ÉTABLISSEMENT PUBLIC TERRITORIAL DE BASSIN

# Avis sur le projet d'extension et de requalification de la zone d'activité existence de l'Embosque, Gigean

Promoteur : Société Publique Locale Bassin de Thau (SPLBT)

Projet : requalification des espaces publics déjà existants + extension de la zone d'activité économique (ZAE) au Nord (38 000 m2) et au Sud (27 000 m2)

#### Carte de situation

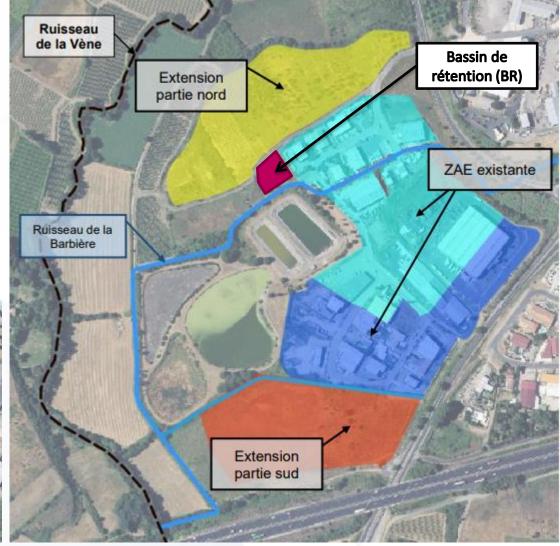
La requalification des espaces publics existants concerne les espaces en turquoise et en bleu (2 BV)

Le projet d'extension de la ZAE concerne le Nord en jaune et le Sud en orange.

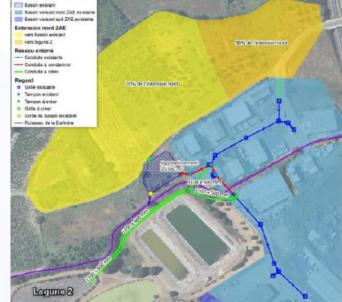
→ Extension Nord en projet (en jaune) : eaux pluviales de 70% de la zone envoyées vers le BR (en rouge) qui sera agrandi à 2580 m3 pour un volume nécessaire de 2570 m3.

Eaux pluviales de 30% de la zone couplées aux eaux pluviales du BV Nord existant (bleu

clair) en rive gauche du ruisseau de la Barbière (un passage amont sous le cours d'eau)

envoyées vers la lagune 2 puis la Barbière.

Volumes à compenser = 1100 m3 extension Nord +

5150 m3 BV Nord existant, 9400 m3 pour la lagune 2

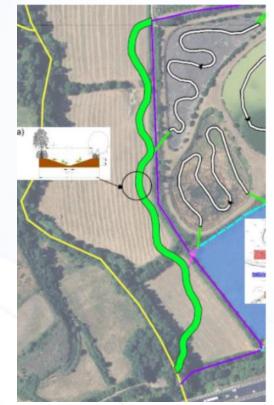
- → Trois cours d'eau au sens de la police de l'eau (hydrauliques et biologiques)
- → Le ruisseau de la Barbière ne passe actuellement pas sur le tracé officiel
